Aprueba Circular Aclaratoria N° 7 de las Bases de Licitación de la obra pública fiscal denominada “Mejoramiento Ruta Nahuelbuta”, a ejecutar por el Sistema de Concesiones.

SANTIAGO, 01 AGO 2017

- Que se ha estimado necesario, mediante Circular Aclaratoria N° 7, dar respuesta a las consultas formuladas por los Licitantes y/o Grupo Licitantes; y

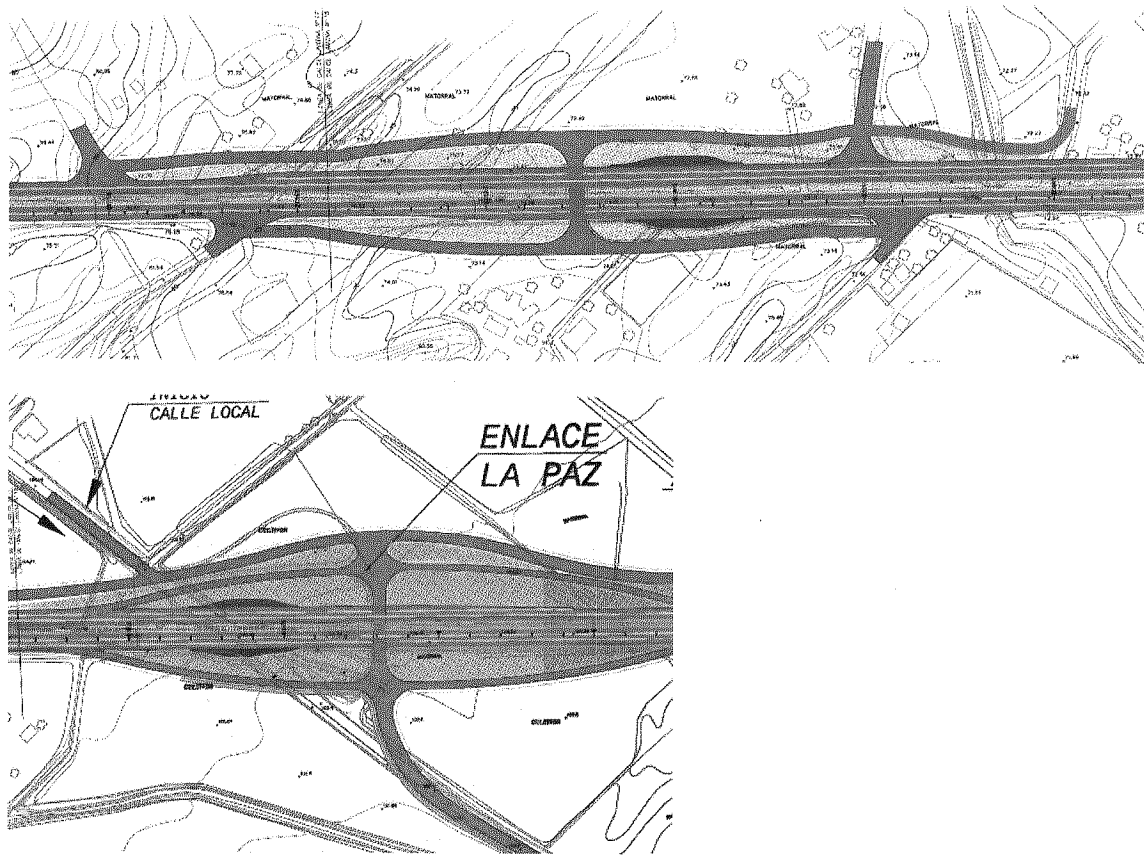
•Accesos peatonales a los paraderos

-Favor, confirmar si es necesario dar acceso peatonal por pasarela entre paraderos en los que no existe itinerario peatonal definido.

Respuesta: En el entendido que la pregunta se refiere al Enlace La Paz ubicado en el Dm 12.960, Paraderos de Buses en los Dm 16.910, Dm 18.600, Dm 22.300, Enlace La Suerte en el Dm 19.850, Enlace las Perdices en el Dm 49.380, no se confirma; remítase a lo establecido en los artículos 2.1, 2.2.2.4, 2.2.2.15 en particular su cuarto párrafo y 2.3.1.8.3 de las Bases de Licitación, todos modificados por Circular Aclaratoria N° 6 y a los Antecedentes Referenciales puestos a disposición de los Licitantes y Grupos Licitantes mediante ORD. N° 1815 de 22 de diciembre de 2016 y N° 983 de 3 de julio de 2017, en particular al archivo “Tabla Resumen Estructuras Junio 2017”.
